## 協力工場 不良品連絡書

図番	G-108106
品名	BB4-PAA3A-103S-L
ロットNo	12.01.03.1.Q.0025
発生日	
不良数量	892,500
不良率

内容  
Niバリアレーザ位置ずれ  
によるめっき未着。  
成形後画像にて発見。

### BB4-PAA3A-103S-L めっき未着不具合報告

不具合現品

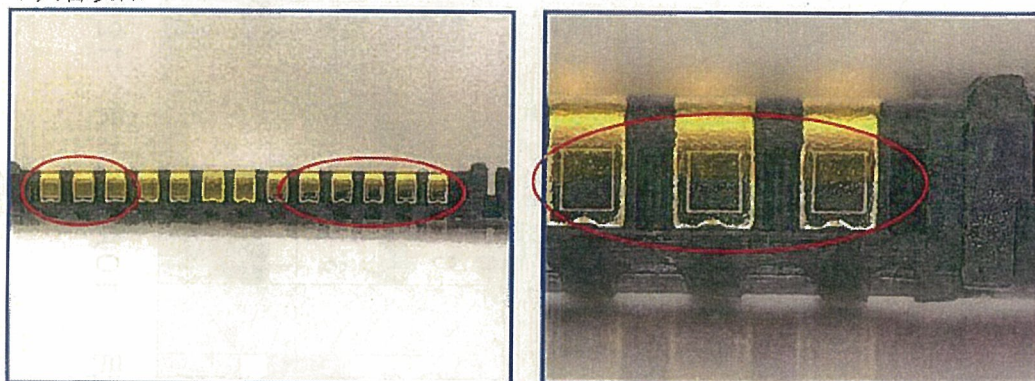
貴社よりめっき未着不具合のご連絡を受けて不具合写真の状態から製品接点下部に金めっきが析出されていないことを確認しました。発生状況としましてリール外周からリール径の約1Cm 程度ご使用したところで発生しているとの情報を頂きました。

1. 製品接点下部には金めっきが析出されていない。
2. 金めっきが析出されていない箇所はニッケルレーザー剥離を行っているような表面状態に見受けられる。
3. ご返却品の7リールを全数検査しましたが同様の不具合は発見されなかった。

## 4. 推定発生原因

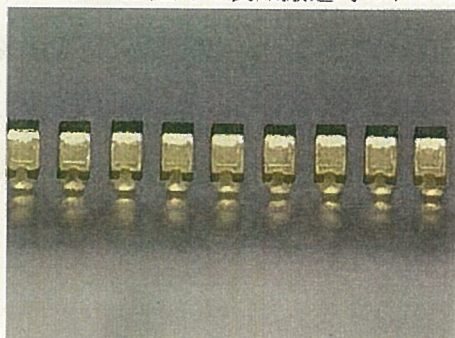
現品の不具合状態からニッケルバリアレーザーの位置ずれによる金めっき未着と推測されます。

ニッケルバリアの作製にあたりレーザーの設置は固定されて一定の角度で照射されます。そのため位置設定されたレーザーからは製品に照射される位置もほぼ同じ箇所に当たりますが今回の不具合はリール内の製品の一部分で発生しており他の製品には異常なかったことからレーザーの故障によるものではなく突発的に製品のブレが発生した、またはレーザー装置が振動したものと推測されます。

## ② 作業者がレーザー装置（BOX）に接触した場合

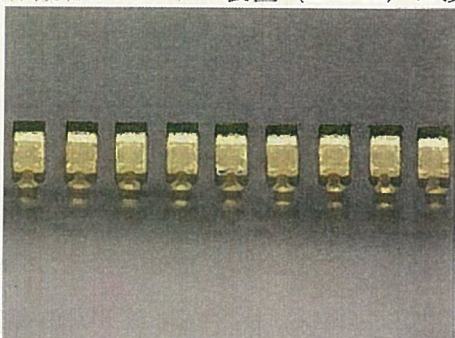
端子1ピンで接点下部に若干レーザーが当たりめっき未着は発生したが不具合の再現はできなかった。

## ③ レーザー装置（BOX）横でめっき薬品を置いた場合

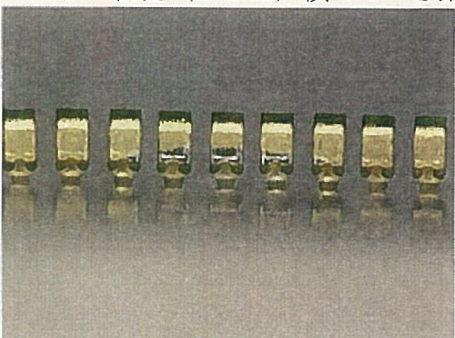
端子数ピンで接点下部にレーザーが当たりめっき未着は発生したが不具合の再現はできなかった。
